„PKM BIS” Sp. z o. o.

W odpowiedzi na pismo Dyrektora Regionalnego Zarządu Gospodarki Wodnej w Gliwicach, Państwowego Gospodarstwa Wodnego Wody Polskie sygnatura pisma: GL.RZŚ.4360.74.2021.KWK.2 z dnia 23.02.2022r. niniejszym przedkładam uzupełnienia/wyjaśnienia dla przedsięwzięcia polegającego na wydobywaniu kruszywa naturalnego ze złoża „Roszowice”, gmina Cisek w następującym zakresie:

**WYJAŚNIENIA**

Ryc. 1. Granice złoża Roszowice na tle wycinka SMGP ar. Polska Cerekiew

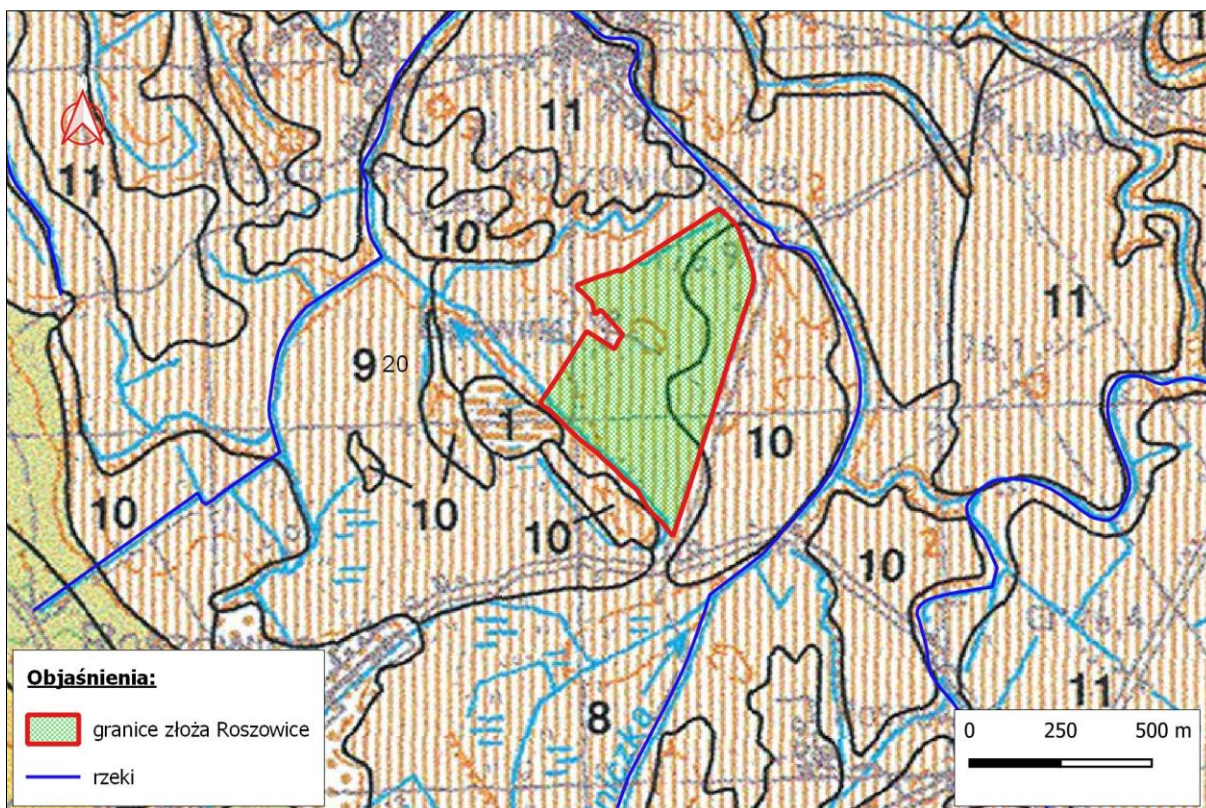
Pkt.2. Na podstawie budowy geologicznej przedmiotowego terenu dokonanie analizy, czy istnieje ryzyko ucieczki w głąb górotworu wód płynących w Potoku Dzielniczka;

Według SMGP w skali 1:50000 arkusz *Polska Cerekiew*, obszar w rejonie północnych granic złoża, przez który przepływa Potok Dzielniczka pokryty jest holoceniowymi utworami rzecznyymi: mułkami i mułkami piaszczystymi tarasów zalewowych poniżej 2 m n.p. rzeki (Odry) oraz mułkami i mułkami piaszczystymi tarasów zalewowych 2-2,5 m n.p. rzeki (Odry) – ryc.1. Litologicznie są to osady typu glin pyłowatych oraz mułków i piasków.

Jak wynika z przekroju hydrogeologicznego oraz z danych przedstawionych na SMGP ark. *Polska Cerekiew* na całym analizowanym obszarze, w tym w rejonie północnych granic złoża i koryta Potoku Dzielniczka holocenijskie osady rzeczne tworzą ciągłą pokrywę glin i pyłów. Według klasyfikacji wód powierzchniowych Potok Dzielniczka zgodnie z kryterium powierzchniowych utworów geologicznych sklasyfikowany jest do cieków o kodzie 16 - potok nizinny lessowy lub gliniasty.

Z hydrogeologicznego punktu widzenia, osady w których założone jest koryto Potoku Dzielniczka należą do osadów słaboprzepuszczalnych. Według Numerycznego Modelu Terenu (NMT) dno potoku w najbliższym sąsiedztwie granic złoża zalega na rzędnej ok. 174,06 - 174,18 m n.p.m., natomiast spąg osadów słaboprzepuszczalnych zalega ok. 2,5 m głębiej na rzędnej ok. 171,5 m n.p.m. Tak miąższy pakiet osadów słaboprzepuszczalnych tworzy barierę uniemożliwiającą przenikanie wód potoku do warstw wodonośnych poniżej glin. Zaznaczyć należy, że dno potoku zalega powyżej piezometrycznego poziomu wód, a więc nawet spowodowanie zwiększenia gradientu hydraulicznego poprzez odwodnienie złoża nie będzie miało w tym przypadku znaczącego wpływu na sąsiedni potok. Stąd można założyć, że nie występuje ryzyko ucieczki w głąb górotworu wód płynących w Potoku Dzielniczka.

Ryc. 2 Wycinek przekroju hydrogeologicznego

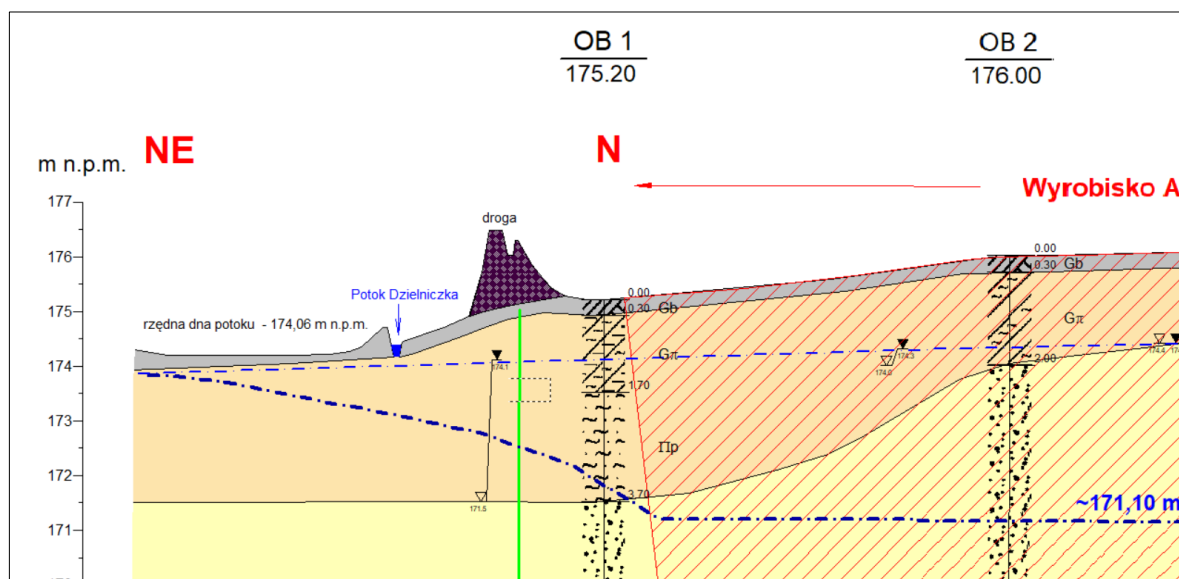
Pkt.3. Wskazanie czy i w jaki sposób koryto ww. potoku jest uszczelnione w miejscu najbliższej sąsiadującym z planowaną eksploatacją;

Utwory rzeczne tarasów zalewowych nawiercono w przypowierzchniowej strefie podłoża we wszystkich otworach badawczych wykonywanych dla potrzeb dokumentowania złoża. W otworze badawczym OB1, który zlokalizowany jest najbliżej koryta Potoku Dzielniczka utwory te wykształcone w postaci glin pylastych i pyłów piaszczystych zalegają od powierzchni terenu i mają miąższość 3,7 m. W pozostałych otworach badawczych seria osadów rzecznych ma miąższość od 1,5 do 2 m (ryc. 2, przekrój hydrogeologiczny A-A').

Jak wynika z przekroju hydrogeologicznego oraz z danych przedstawionych na SMGP ark. *Polska Cerekiew* na całym analizowanym obszarze, w tym w rejonie północnych granic złoża i koryta Potoku Dzielniczka holocenijskie osady rzeczne tworzą ciągłą pokrywę glin i pyłów. Według klasyfikacji wód powierzchniowych Potok Dzielniczka zgodnie z kryterium powierzchniowych utworów geologicznych sklasyfikowany jest do cieków o kodzie 16 - potok nizinny lessowy lub gliniasty.

Z hydrogeologicznego punktu widzenia, osady w których założone jest koryto Potoku Dzielniczka należą do osadów słaboprzepuszczalnych. Według Numerycznego Modelu Terenu (NMT) dno potoku w najbliższym sąsiedztwie granic złoża zalega na rzędnej ok. 174,06 - 174,18 m n.p.m., natomiast spąg osadów słaboprzepuszczalnych zalega ok. 2,5 m głębiej na rzędnej ok. 171,5 m n.p.m. Tak miąższy pakiet osadów słaboprzepuszczalnych tworzy barierę uniemożliwiającą przenikanie wód potoku do warstw wodonośnych poniżej glin. Zaznaczyć należy, że dno potoku zalega powyżej piezometrycznego poziomu wód, a więc nawet spowodowanie zwiększenia gradientu hydraulicznego poprzez odwodnienie złoża nie będzie miało w tym przypadku znaczącego wpływu na sąsiedni potok.
